正誤表

つばき プラスチックモジュラーチェーン WT0405-W 形 2019 年 11 月 1 日発行 Bulletin No.19177

(2) 2 ページ：能力線図

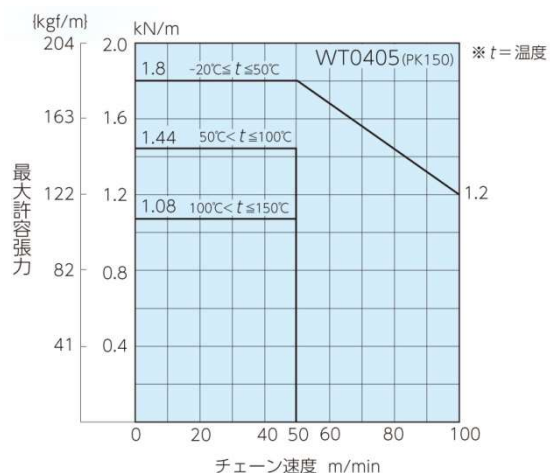
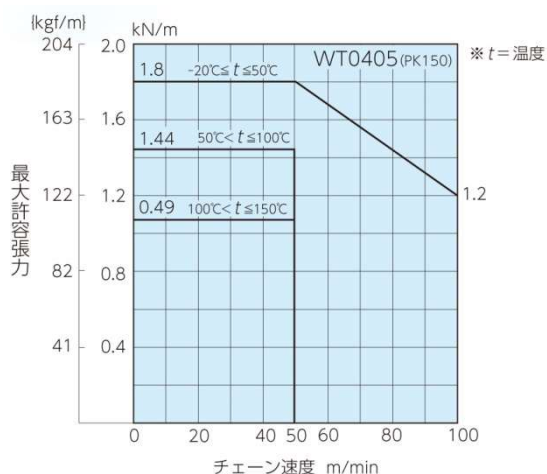
100℃ < $t \leq 150^\circ\text{C}$ の数値

誤)0.49

正)1.08
